点検写真台帳

公園	1	るるパーク(大分農業文化公園)	エリア			点検日	2022/10/18
施設	3	複合遊具(中) ①ワイド・らせんスライダー	総合	劣化	ハザード	ページ	56 / 75
			C	c	3

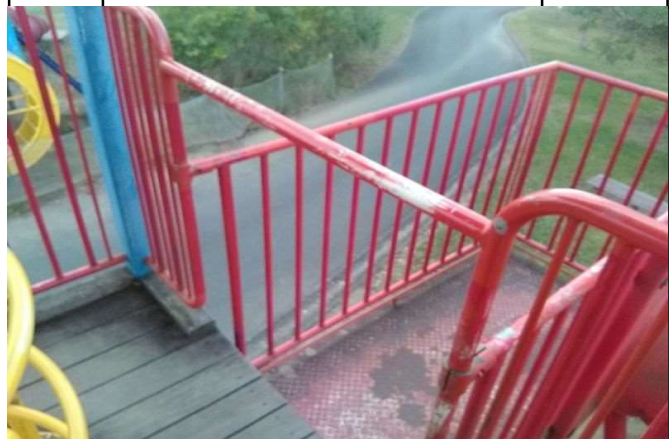
写真No.	規準 登はん要素 大人が容易に救助できない高さの踊り場には、登はん運動要素だけでなく階段・はしごを設けることが望ましい	判定
369		合

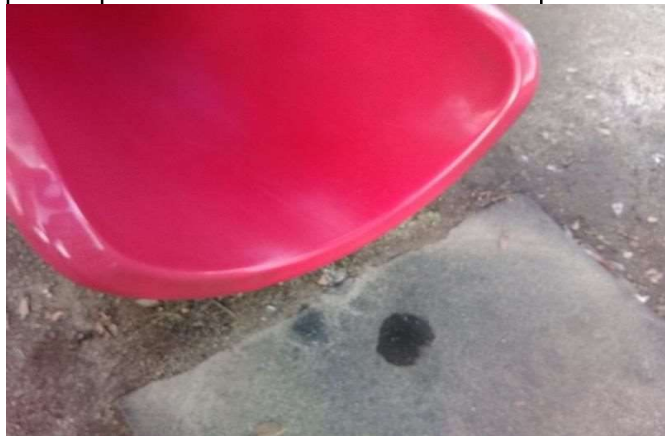
写真No.	規準 減速部 1_すべり台 減速部の末端は丸みをつけるか、曲面で仕上げる事	判定
435		合

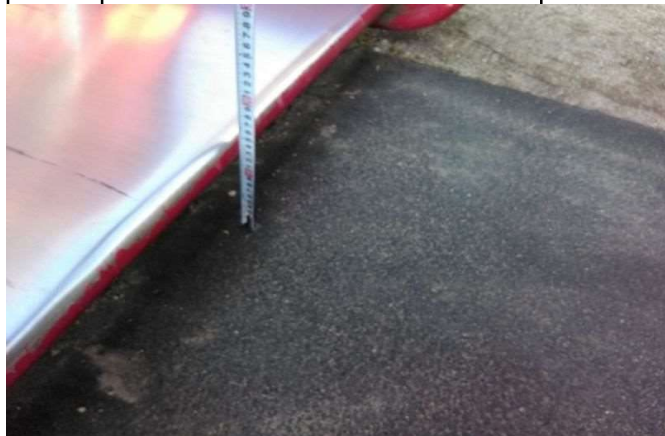
写真No.	規準 減速部 1_すべり台 着地面から終端上端部までの高さは児童用150～380mm 153、250	判定
441		合
